Bydgoszcz, 31 lipca 2020 r.

L.dz. 456 /DI/AW/2020

Na podstawie art. 38 ust. 1 Prawa zamówień publicznych, Zamawiający udziela następujących odpowiedzi i wyjaśnień, na pytanie zadane przez Wykonawców w dniu 31 lipca 2020:

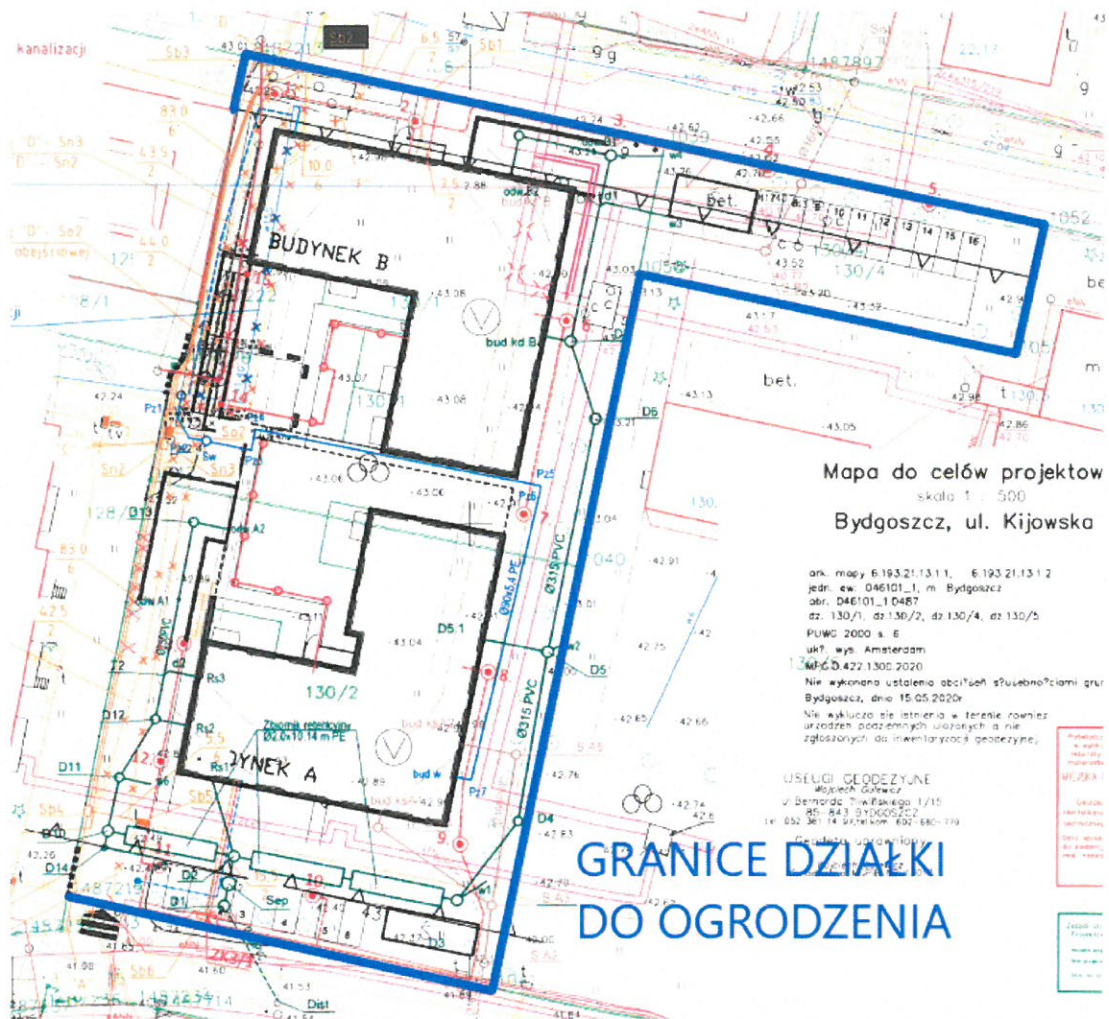
**Pytanie 56:** W związku z odpowiedzią nr 18 z dnia 29.07.2020, proszę o podanie lokalizacji oraz ilości ogrodzenia wokół budynku. Czy należy przewidzieć nowe ogrodzenie osiedla ze wszystkich stron, czy też istniejące ogrodzenie od strony zachodniej należy pozostawić?

Odpowiedź: Teren nowej inwestycji należy ogrodzić za wyjątkiem zachodniej strony. Łączna długość ogrodzenia wchodząca do wyceny to około 265 mb.
